【福住・桑園通、水源池通関連】

都市計画道路（3・4・15 福住・桑園通、3・4・76 水源池通）

1 都市計画変更の概要

【3・4・15 福住・桑園通】羊ヶ丘側

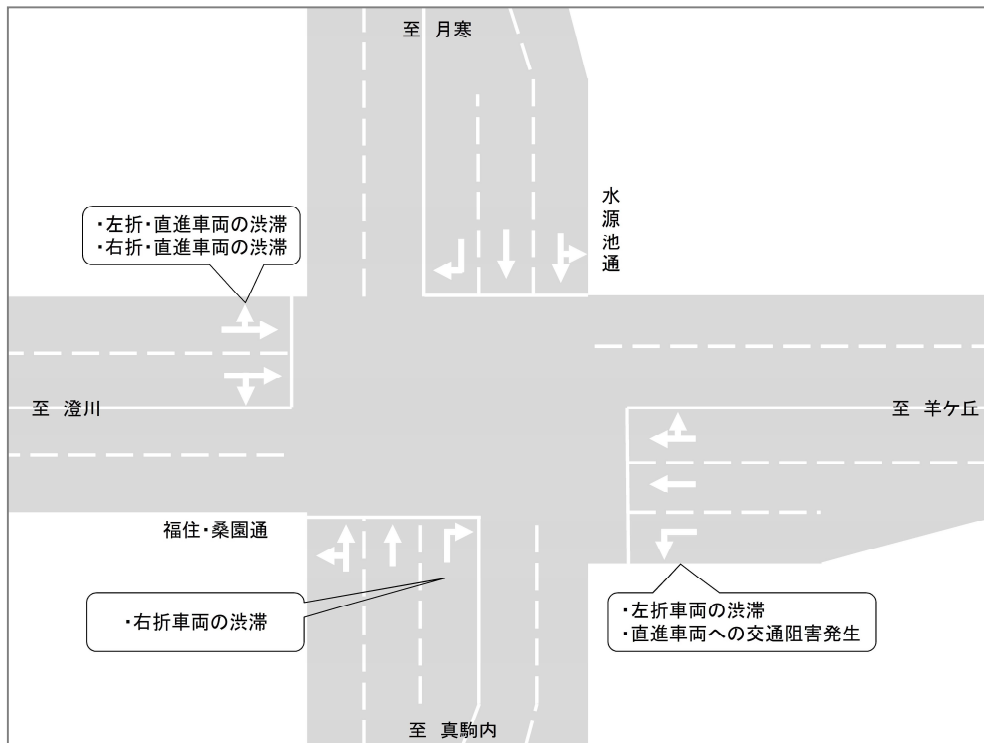
【3・4・15 福住・桑園通】澄川側

- ・右折台数は少ないが、対向車線の直進車両が多く右折矢印信号がないことや、左折需要が多いことから渋滞が発生。
- ・バスの定時性などを確保するため、右折車線及び右折青矢印信号の設置要望あり。

- ・「水源池通の右折交通処理」に信号現示を多く割いていることや、左折需要が多いことから左折車両の渋滞が発生。

【3・4・76 水源池通】真駒内側

- ・右折需要が多く、1回の信号サイクルで捌ききれない。

◆変更内容

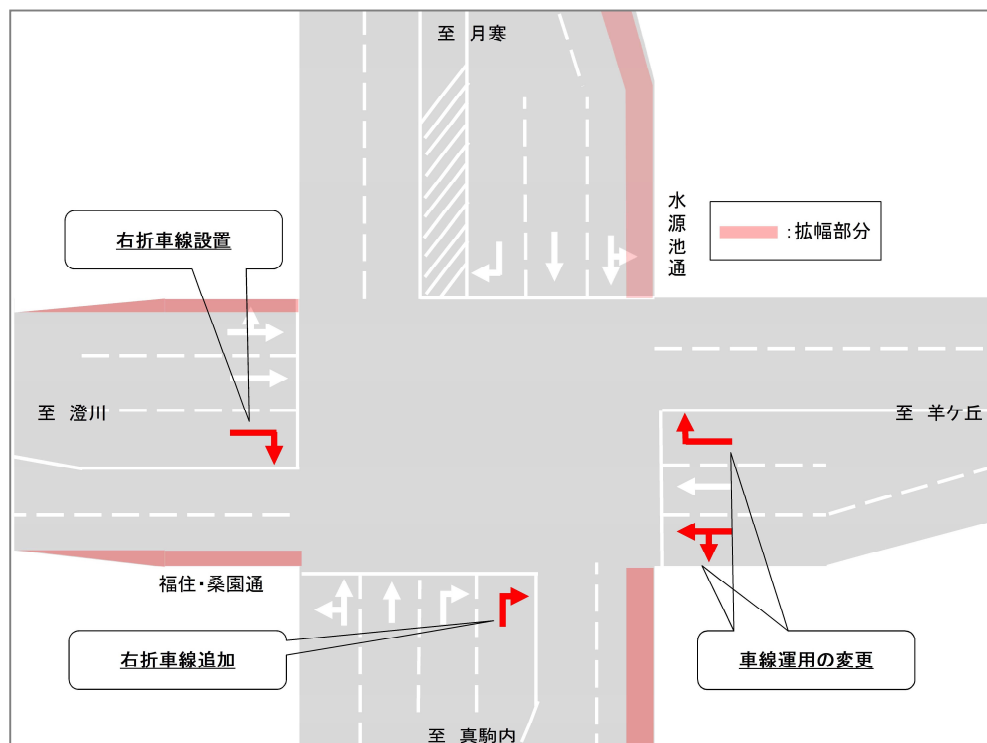
○一部区域（交差点部）の変更

- ・変更前：20m→変更後：21.75m（福住・桑園通）
- ・変更前：23m→変更後：24.50m（水源池通）

- ・札幌圏都市計画道路3・4・15 福住・桑園通と3・4・76 水源池通の交差点は、平成22年3月に策定した道央都市圏の都市交通マスタープランにおける骨格道路網（2 高速・3 連携・2 環状・13 放射道路）のうち、外環状道路の一部を構成しており、清田・白石・厚別区方面と南区方面を移動する交通が集中する。
- ・朝夕ピーク時には渋滞が発生し、バス事業者や地元から渋滞対策要望があげられていた。
- ・このため、当該交差点部を拡幅し、右折車線の追加・設置を行うことにより交通の円滑化を図るため、拡幅に必要な区域を設定する都市計画変更を行う。
